Saksfremlegg

Utvalgssak	Utvalgsnavn	Møtedato
66/14	Skjervøy Kommunestyre	17.12.2014

Politisk behandling: Interkommunal kystsoneplan

Kystsoneplanutvalgets innstilling

Kartreferanse: FFA 18-ny

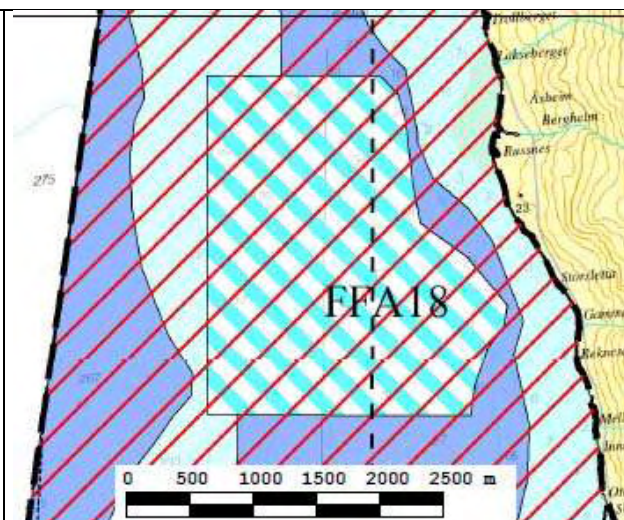
Lokalitet FFA 17 tas inn i planen som FFA område. Lokalitet FFA 18 tas inn i planen som FFA område og avsettes til et forskningsprosjekt innen fiske og oppdrett

Kystsoneplanutvalget i Nordreisa og Skjervøy kommuner vedtar at følgende områder tas med i kystsoneplanen for Nordreisa og Skjervøy kommuner; FFA18 (tidligere A20) Uløya Sørvest og FFA17 (tidligere A21) Uløya Nordvest.

Forsvarsbygg har etter å ha fått tilsendt revidert planutkast opprettholdt sine 2 innsigelser på vestsida for Uløya, dvs på FFA 18 (tidligere A20) og på FFA 18 (tidligere A21).

- Lokalitet A20 Uløya Sørvest tas ut av kystsoneplanen fordi den er plassert midt i gyte og oppvekstområde for torsk og annen hvitfisk. Hele strekningen fra Spåkenes til Lyngsskjæret vest av Vorterøy er sammenhengende gyteområde for torsk. Tilleggsinformasjon: Som følge av stor konsentrasjon av torskeyngel ble Lyngfjorden allerede tidlig høsten 2013 stengt for fiske etter reker med trål på grunn av alt for høy konsentrasjon av torskeyngel i fangstene. Nivået var skyhøyt

Lokalitet FFA18 tas inn i planen og avsettes til et forskningsprosjekt innen fiske og oppdrett

Kartreferanse: FFA17 -ny

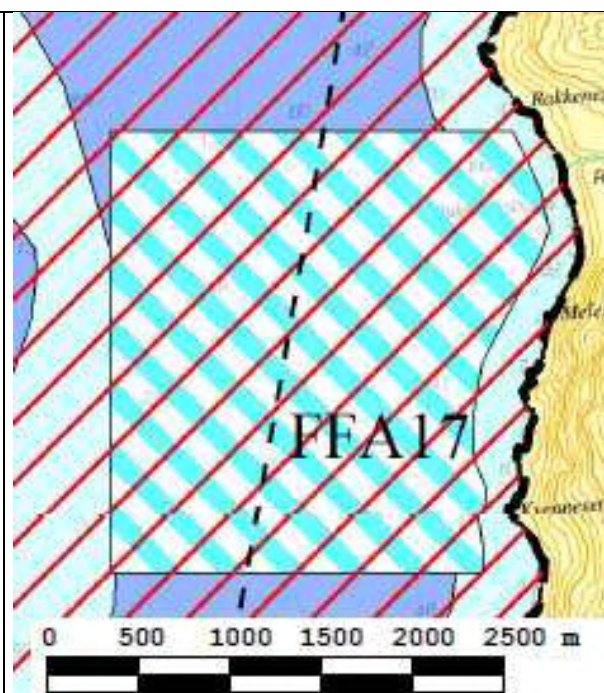
Lokalitet A21 Uløya Nordvest tas ut av kystsoneplanen fordi den er plassert midt i gyte og oppvekstområde for torsk og annen hvitfisk. Dette er området hvor man på lyngenfjorden opplever størst konsentrasjon av gytende torsk på våren, men hele strekningen fra Spåkenes til Lyngsskjæret vest av Vorterøy er sammenhengende gyteområde for torsk. Tilleggsinformasjon: Som følge av stor konsentrasjon av torskeyngel ble Lyngenfjorden allerede tidlig høsten 2013 stengt for fiske etter reker med trål på grunn av alt for høy konsentrasjon av torskeyngel i fangstene. Nivået var skyhøyt over tillatt innblanding. Lyngenfjorden ble først åpnet i mai 2014 etter flere telleprøver gjennom vinteren. I tillegg er arealet benyttet til fiske med faststående bruk, og fortøyninger vil kunne komme i konflikt med reketråling. Vestsiden av Uløya er viktig for gyting av rognkjeks. Dette området har også gode forekomster av koraller, og er området som er foreslått benyttet til en uhildet forskning på havbrukets påvirkning på gytefisk og yngel, men da i en tidsbegrenset periode og ingen permanent lokalitet.

Lokalitet nordvest for Uløya. Område foreslått av oppdrettsnæringen selv, som de fleste andre oppdrettslokalitetene i planen. Lokaliteten ligger i et område hvor det er fiske etter torsk og sei med passive redskaper. Oppdrettslokaliteten, som er satt til 5788 daa, vil føre til betydelig forurensning noe som vil fortrenge fiskerne. Det står i konsekvensutredningen at miljøbelastningen for naturmangfoldet (vill-laks, røye og ørret) vil være høy ved rømming og sykdom. Oppdrettsnæringen sliter med både sykdom og rømming, så man kan konkludere med at en lokalitetsetablering her vil før eller senere føre til en høy miljøbelastning for naturmangfoldet i området. Ifølge konsekvensvurdering vektlegges samfunnsnyten foran naturmangfoldet noe som er fullstendig uakseptabelt. Samfunnet har langt større nytte av rein natur, fersk villfisk og fullverdig naturmangfold.

Lokalitet FFA17 Uløy nordvest tas inn i planen som FFA område, forslag enstemmig vedtatt

Kartreferanse: A 22-ny

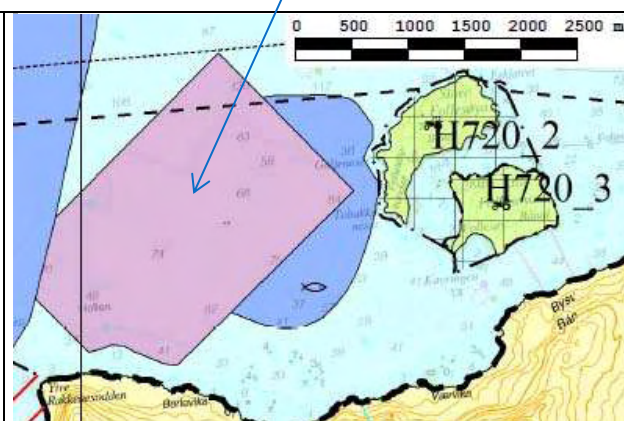
Områdene A20 og A21 gjøres om til flerbruksområder (FFA). A26 og FFA2 tas ut av planen. A1 og FFA15 justeres slik at Kystverket kan trekke innsigelsen. A22 og A28 innskrenkes slik at de i mindre grad berører fiskefelt.

Lokalitet A22, Follesøy tas ut av kystsoneplanen fordi den er plassert i umiddelbar tilknytning til gyte og oppvekstområde for torsk og annen hvitfisk. Tilleggsinformasjon: Som følge av stor konsentrasjon av torskeyngel ble Lyngenfjorden allerede tidlig høsten 2013 stengt for fiske etter reker med trål på grunn av alt for høy konsentrasjon av torskeyngel i fangstene. Nivået var skyhøyt over tillatt innblanding. Lyngenfjorden ble først åpnet i mai 2014 etter flere telleprøver gjennom vinteren.

Lokalitet A22 Follesøy tas inn i planen, forslaget enstemmig vedtatt

Kartreferanse: A 29 - ny

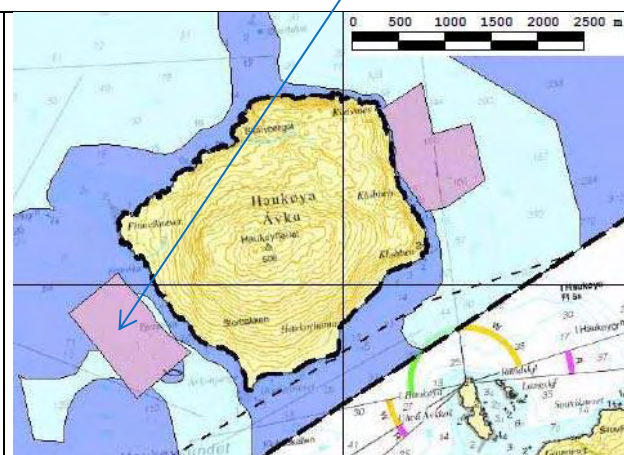
Kystsoneplanutvalget i Nordreisa og Skjervøy kommuner vedtar at A29 og A30 ikke tas ut av i planen selv om det er innsigelser fra Sametinget på A29 og A30, fra Fylkesmannen i Troms på A29 og A30, fra Kystverket på A29 og fra Fiskeridirektoratet på A29.

Etter vår vurdering bør det avsettes kun ett område for akvakultur ved Haukøya. I område A29 er det størst konflikter, slik at vår anbefaling er at dette tas ut av planen, mens område A30 opprettholdes. Det er kommet inn merknader på at akvakulturområdene strekker seg helt til land. Dette er ikke nødvendig og det er gjort justeringer som hensynstar dette. Rognkjeksefiske

- Lokalitet A29 Haukøya Vest tas ut av kystsoneplanen fordi den er til hinder for utnyttelse av gode fiskefelt. Lokaliteten vil være til hinder for fiske etter torsk, sei, hyse, rognkjeks, kveite, flyndre og reker. Området er gytefelt og oppvekstområde. Kvæningen var stengt for rekefiske fra tidlig høst 2013 til sein vår 2014 grunnet veldig høy innblanding av torskeyngel og hyseyngel.

Lokalitetene A 29 og A 30 for Haukøya som er foreslått til akvakultur, vist i Kystsoneplanen for Skjervøy og Nordreisa, vil definitivt gi uheldige virkninger for villfisken generelt og villaksen spesielt. Erfaringen med akvakultur har vist en formidabel lakselusproduksjon, noe som kan få katastrofale følger for laksen i Kvæangselven, Oksfjordelven og Reisaelven. Det samme gjelder Storelven på Meiland, da spesielt mht. på sjørøye.

Lokalitet A29 Haukøya vest tas inn i planen. Forslaget ble satt opp imot forslaget fra Geir Sagelv om at lokalitet A 29 tas ut av planen. Avstemningen ble 3 stemmer for å ta det inn og 3 stemte for å ta det ut. Lokalitet A29 tas inn i planen med leders dobbeltstemme.

Kartreferanse: A 30 - ny

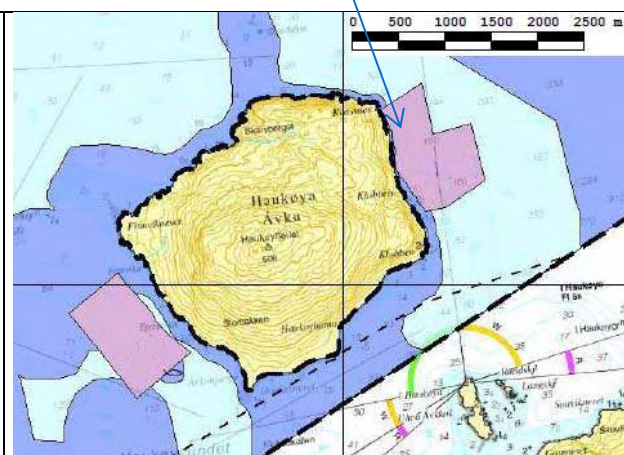
- Lokalitet A30 Haukøya Øst tas ut av kystsoneplanen fordi den er til hinder for utnyttelse av gode fiskefelt. Dette området har stedvis store forekomster av koraller. Lokaliteten vil være til hinder for fiske etter torsk, sei, hyse, rognkjeks, kveite, flyndre og reker. Området er gytefelt og oppvekstområde. Kvæningen var stengt for rekefiske fra tidlig høst 2013 til sein vår 2014 grunnet veldig høy innblanding av torskeyngel og hyseyngel.

Ut i fra ovenfor nevnte argumentasjon/ synspunkter og på vegne av grunneierne på Haukøya, ber en om at lokalitetene A 29 og A 30, foreslått til akvakultur, tas ut av Kystsoneplanen for Skjervøy og Nordreisa 2014 - 2026.

Lokalitet A30 Haukøya øst, tas inn i planen, forslaget enstemmig vedtatt
